Zeitschrift: **Schweizer Ingenieur und Architekt**

Neubau der Schweizerischen Nationalbank und Gestaltung des Schlossplatzes in Aarau

1. Preis Bankbau (12 000 Fr. mit Antrag zur Weiterbearbeitung) **Peter F. Oswald, Muri**

1. Preis Schlossparkgestaltung (11 500 Fr. mit Antrag zur Weiterbearbeitung): **Jäggi und Wendelspiess**, Kaiseraugst, Mitarbeiter: **R. Frei**; Bauingenieure: **E. J. Schild AG**, Rheinfelden; Garten- und Landschaftsarchitekt: **Wolf Hunziker**, Basel, Mitarbeiter: **Th. Wenzel**

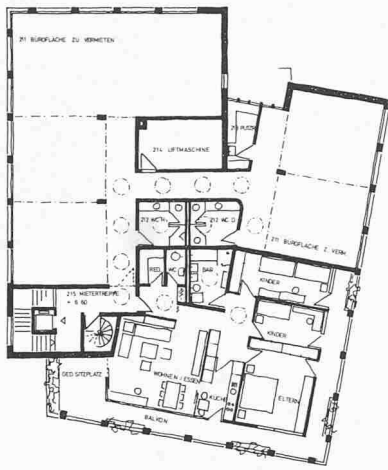
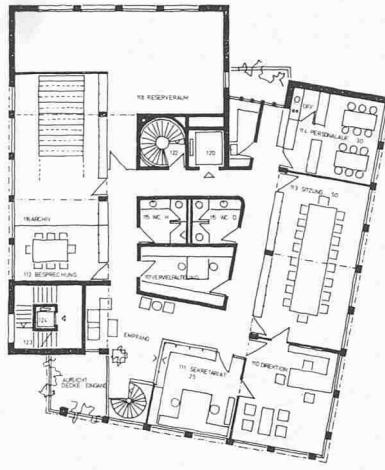
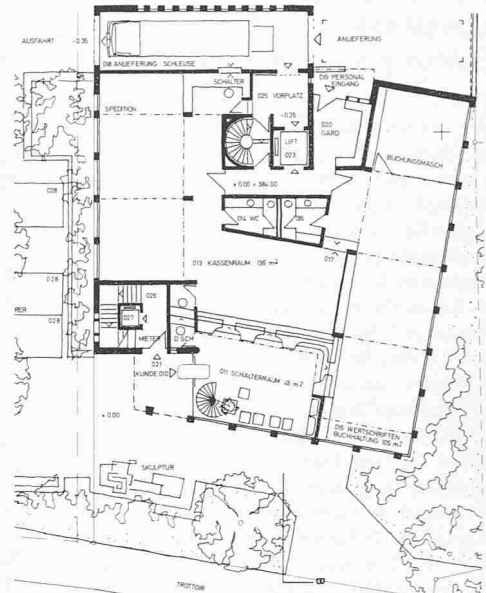
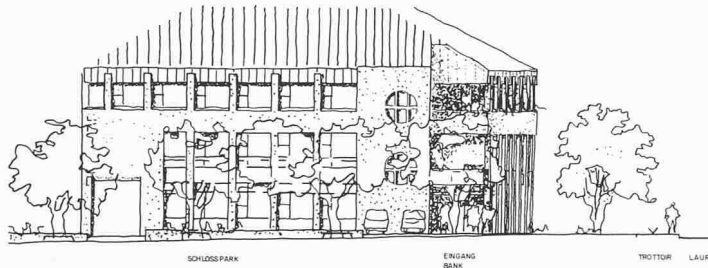
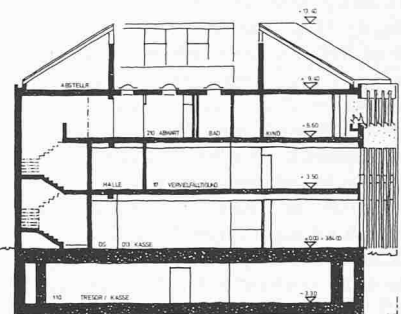
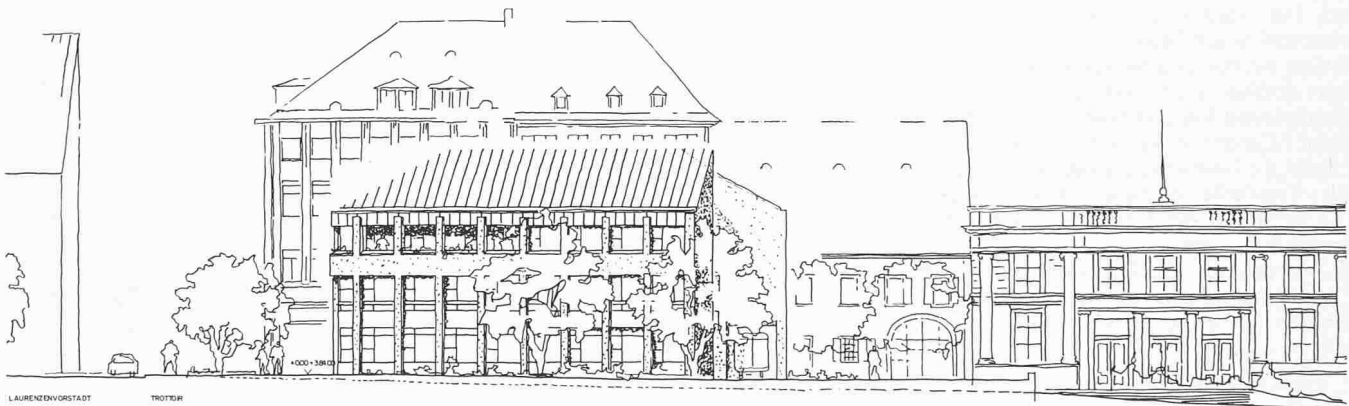
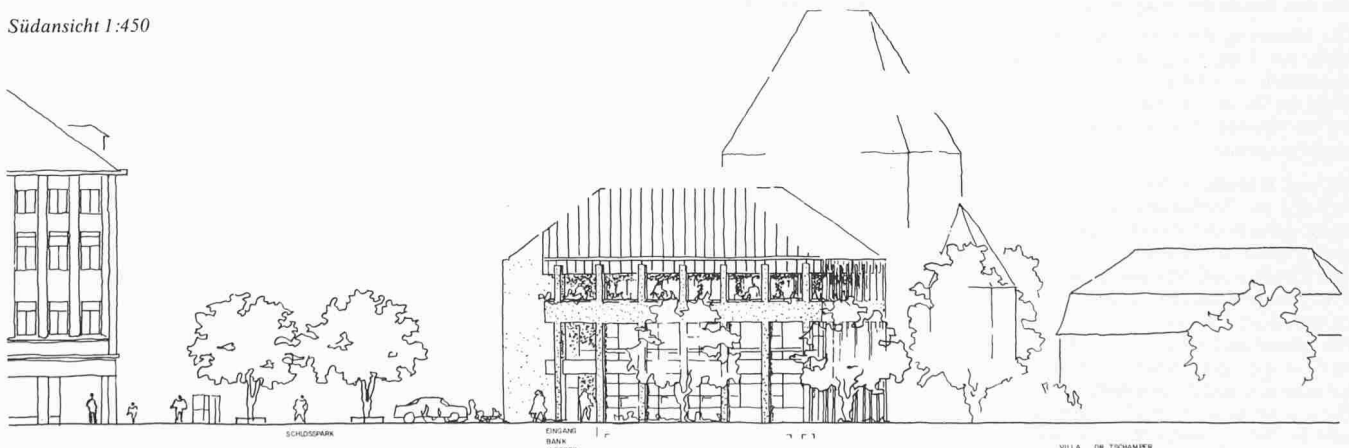
Die Situierung des Baukörpers und seine Beziehung zur Umgebung wirken überzeugend. Die massstäbliche architektonische Gliederung und die Wahl der Dachform sind hervorstechende Qualitäten des Projektes. Die Eksituation mit den Zugängen ist gut gelöst.

Zu- und Wegfahrten für Transporte sowie die Anordnung der Bankräume sind zweckmässig. Das Funktionieren des Bankbetriebes ist einwandfrei gewährleistet. Als besonders positiv ist zu werten, dass Kunden- und Mietereingang an der Südwest-Ecke zusammengefasst sind. Büro- und Wohnräumlichkeiten in den Obergeschossen entsprechen den Wünschen der Bauherrschaft. Zu beanstanden sind die geringen Dimensionen der Treppen im Schalteraum und für den Bankbetrieb. Das Projekt wird der heiklen städtebaulichen Aufgabe in überzeugender Weise gerecht und erfüllt die bankbetrieblichen Anforderungen.

Gestaltung des Schlossplatzes, Lageplan 1:800

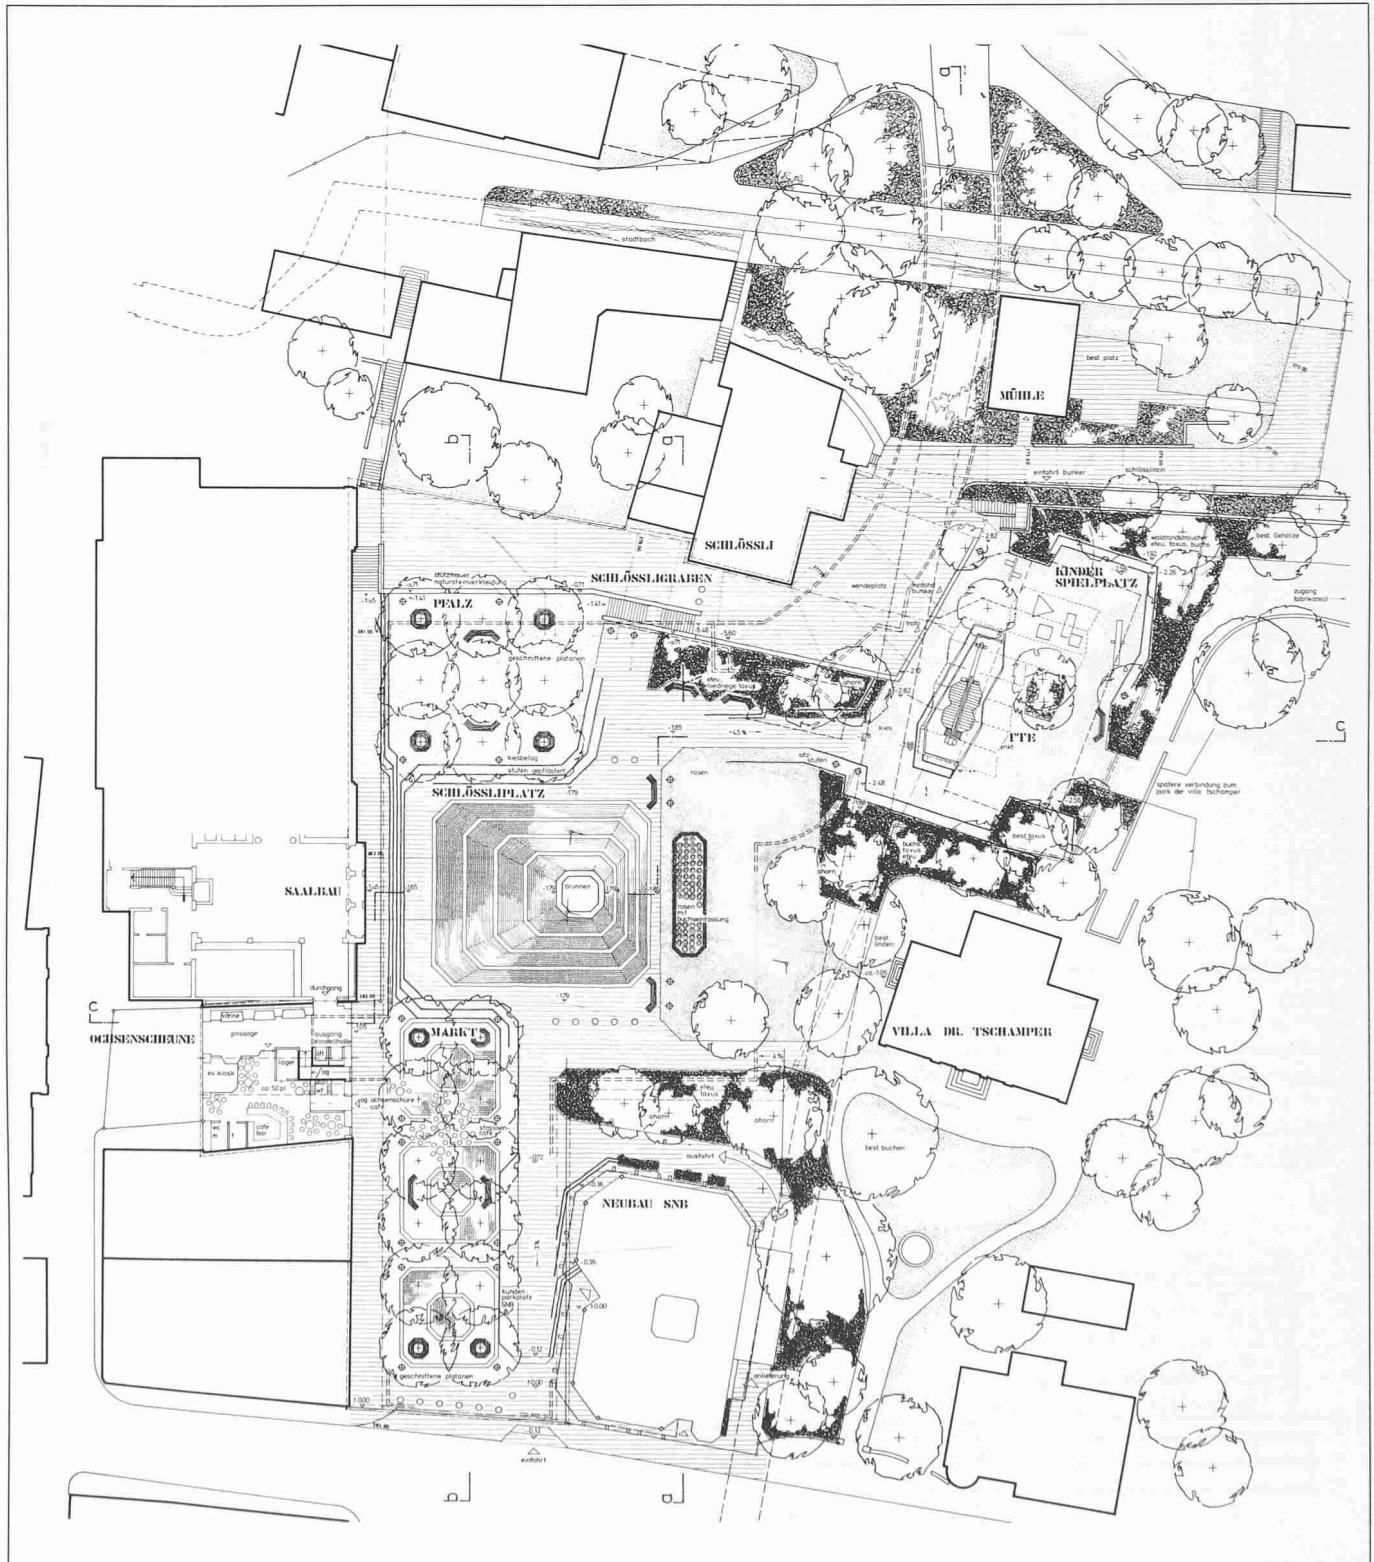
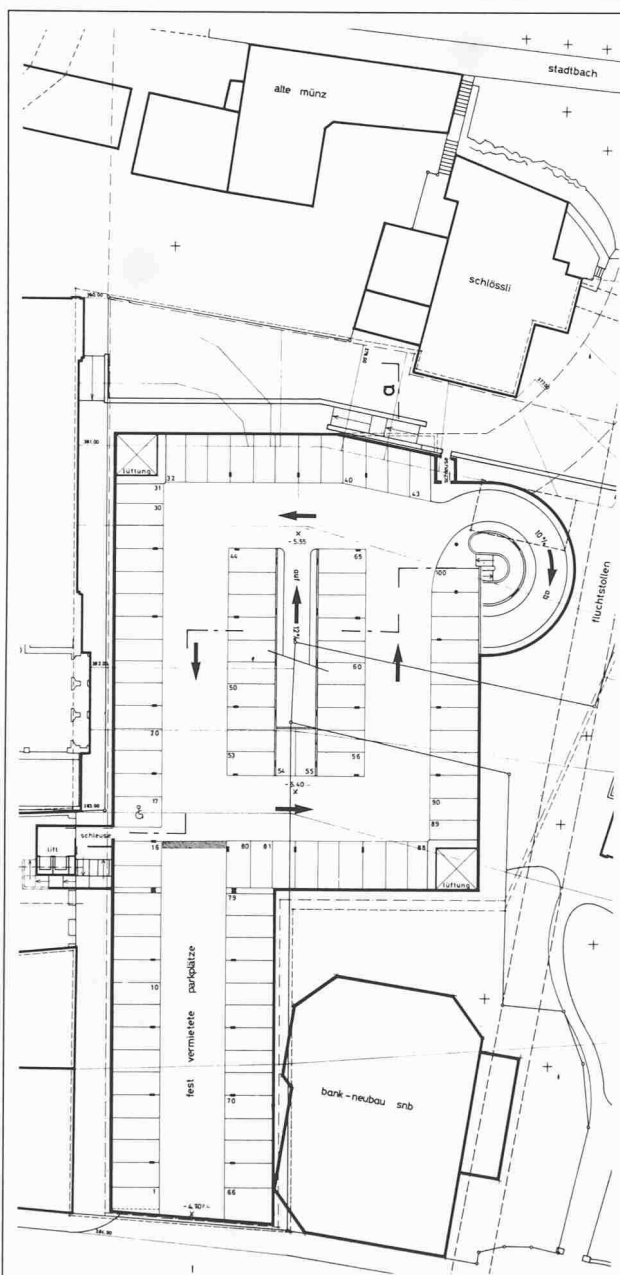
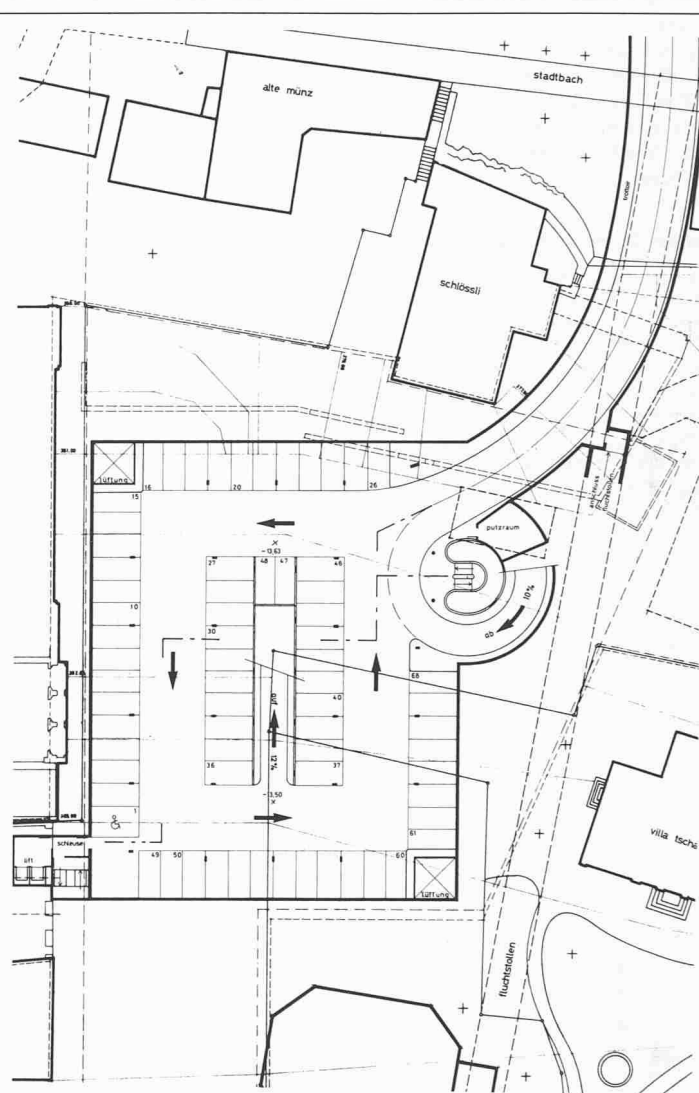
Die Autoeinstellhalle weist einen kompakten Baukörper mit 4 Geschossen (329 Parkplätze) und einfacher Verkehrsführung auf. Die Zufahrt erfolgt zwischen Mühle und Schössli und tangiert damit den Kasinostollen. Die einzelnen Parkgeschosse

sind sehr gut überblickbar mit einer einzigen Auffahrtsrampe. Eine Wendelrampe ermöglicht ein relativ rasches Wegfahren aus jedem Parkgeschoss ohne Behinderung von parkierenden Fahrzeugen. In einem weniger gut erreichbaren Teil der Autoeinstellhalle westlich des Neubaus der Schweiz. Nationalbank werden richtigerweise die Dauerparkierer untergebracht. Die vertikale Verbindung in der Ochsen Scheune ist für die Fussgänger gut auffindbar. Wegen Kollision mit der Auffahrtsrampe kann die zweite Fussgänger-Vertikale im Innern der Wendelrampe nicht ganz überzeugen. Bei den städtebaulichen Beziehungen bestehen die hervorragende Fortsetzung des Grabens in Richtung Norden mit dem markanten Abschluss vor

dem Schösslirain sowie die überzeugende Platzgestaltung vor dem Saalbauingang. Der Park ist sehr interessant und erlebnisreich gestaltet. Besonders ansprechend erscheint der Bereich bei der Trotte mit der Aufnahme der benachbarten Satteldächer. Die Fussgängerverbindungen sind einwandfrei mit Ausnahme der Beziehung zum Schösslirain, wo eine treppenfreie Verbindung wünschbar ist.

Der Projektvorschlag überzeugt durch seine einfache und für den Benutzer leicht verständliche Autoeinstellhalle, die auch in wirtschaftlicher Hinsicht als realistisch beurteilt wird. Der Schlossplatz weist einen grossen Ideenreichtum auf, wobei die Fortsetzung der Baumallee des Grabens besonderen Gefallen findet.
